VALUTAZIONI PRELIMINARI

La presente osservazione ha per oggetto la realizzazione della Sottovia stradale prevista in corrispondenza di via Mazza.

OSSERVAZIONE

Via Creti: corsia preferenziale, che verrà parzialmente sostituita dal nuovo tracciato tranviario

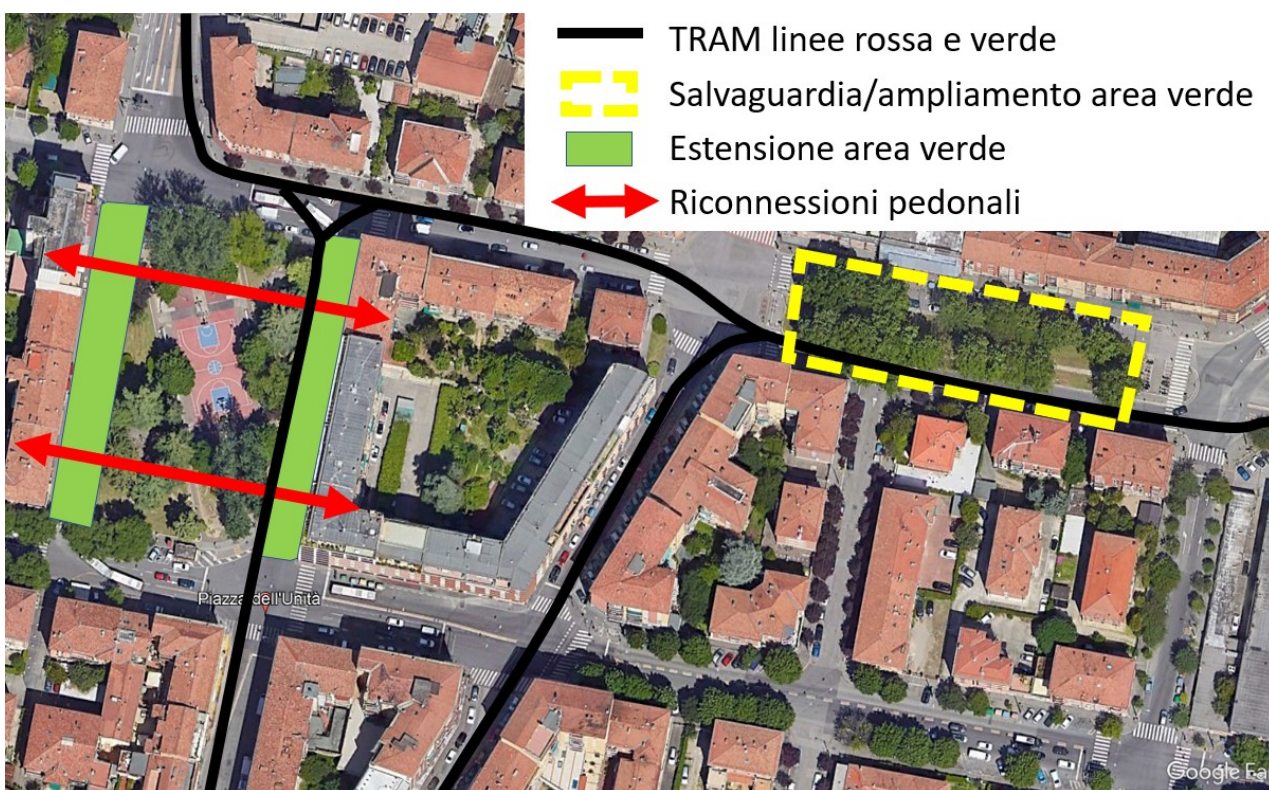
- **il sottoutilizzo degli spazi presenti lungo via Tibaldi:** l'asse stradale è attualmente organizzato in tre corsie di scorrimento. Si tratta dell'unico tratto dell'Asse dell'89 che presenta tale sezione. Anche in conseguenza di ciò, si registrano velocità veicolari molto elevate (assolutamente incompatibili con il progetto Città 30);

- **Il futuro sottoutilizzo della corsia preferenziale lungo via Creti:** tale corsia è destinata oggi ad accogliere prevalentemente le linee destinate alla Fiera e al Quadrante San Donato (21, 35, ecc.) interamente sostituite dalla linea rossa;

- **Il futuro sottoutilizzo della corsia preferenziale posta a ovest di Piazza dell'Unità:** tale asse è destinata oggi ad accogliere prevalentemente le linee destinate a nord (linea 27, 97, 98, ecc.) interamente sostituite dalla linea verde (per le linee extraurbane è previsto l'interscambio a Corticella, nell'apposito punto di interscambio, perché non appare ipotizzabile la sovrapposizione tra una linea tranviaria, forte e veloce, e un sistema di trasporto suburbano).

Attraverso la valorizzazione di tali spazi, che possono favorire un utilizzo bidirezionale, almeno locale, dell'asse stradale Tibaldi-Creti, tale **studio potrebbe a nostro avviso conseguire** due importanti obiettivi diversi e complementari:

1. lungo la direttrice est-ovest, **assicurare una riduzione dei flussi che interessano l'asse Liberazione-Mazza-Bolognese**, tale da **rendere non necessaria la realizzazione del sottovia di via Mazza** e consentire quindi la salvaguardia dei 22 platani;

2. lungo la direttrice nord-sud, **assicurare l'aumento della pedonalità e delle aree verdi di piazza dell'Unità**. L'obiettivo è quello di eliminare qualsiasi attraversamento in direzione nord-sud, tranne il tram, pedonalizzando di fatto la piazza.
